W odniesieniu do wezwania Wójta Kobyłanki z dnia 25.01.2014 znak OŚ.6220.15.2014 przedkłada się niniejszy Aneks do raportu o oddziaływaniu na środowisko przedsięwzięcia: „Budowa dwóch obiektów do chowu drobiu wraz z niezbędną infrastrukturą techniczną na terenie działek nr 137/1, 137/2, 139/3 obręb Niedźwiedź, gmina Kobyłanka”

2. WYJAŚNIENIA I UZUPEŁNIENIA DO RAPORTU

Prognoza emisji hałasu do środowiska hałas skumulowany – pora dnia

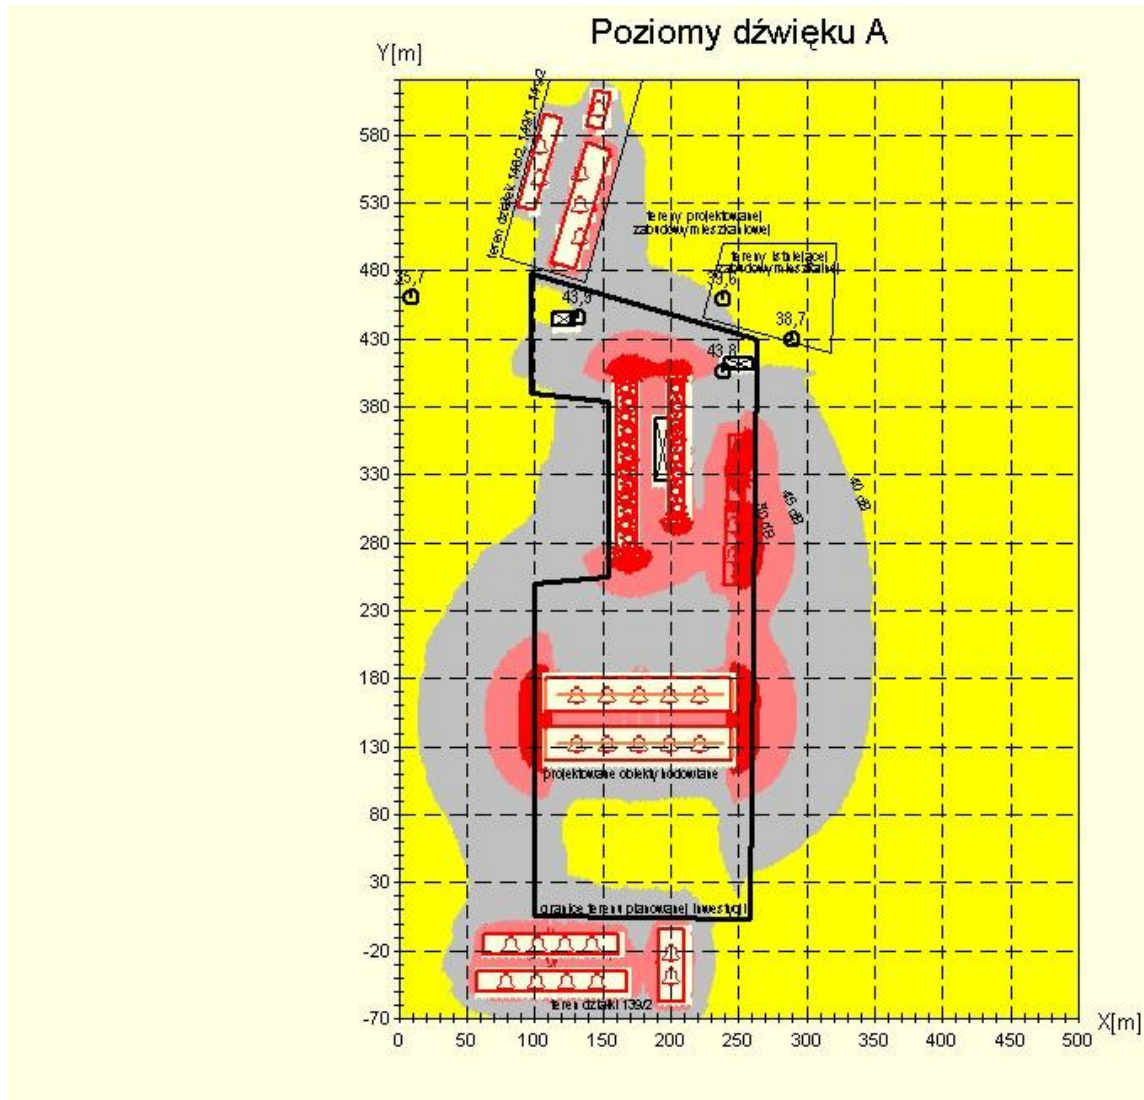
5. Z dostępnych dla organu informacji wynika, że w sąsiedztwie terenu inwestycyjnego znajdują się fermi drobiu na dz. 139/2, 149/1, 149/2 i 148/2 oraz ferma drobiu planowana na dz. 140, które jak wynika z załącznika nr 12 do raportu, nie zostały uwzględnione w przeprowadzonej analizie w zakresie oddziaływania na klimat akustyczny. W związku z powyższym, należy przeprowadzić ponowną analizę tym zakresie uwzględniając wskazane w ww. lokalizacjach instalacje.

Z uwagi na sąsiedztwo terenu inwestycyjnego z innymi istniejącymi i projektowanymi fermami drobiu, dodatkowo przeprowadzono analizę oddziaływania akustycznego uwzględniając wszystkie instalacje mające wpływ na klimat akustyczny na terenach podlegających ochronie przed hałasem.

Ze względu na brak możliwości pozyskania szczegółowych danych o technologii i wyposażeniu technicznym istniejących obiektów do chowu drobiu oraz o źródłach hałasu zlokalizowanych na działkach 139/2, 149/1, 149/2 i 148/2, w przeprowadzonej analizie obliczeniowej obiekty te zamodelowano jako typowe źródła hałasu typu „budynek”.

Z wykonanych obliczeń wynika, że w zakresie emisji hałasu oddziaływanie skumulowane projektowanych obiektów hodowlanych z instalacjami istniejącymi na działkach nr 139/3, 137/2 i 137/1, na działkach nr 149/1, 149/2, 148/2 oraz działce nr 139/2 nie przekracza dopuszczalnego poziomu hałasu na terenach najbliższej zabudowy mieszkaniowej.

Poniżej przedstawiono wyniki obliczeń rozprzestrzeniania hałasu w formie graficznej.
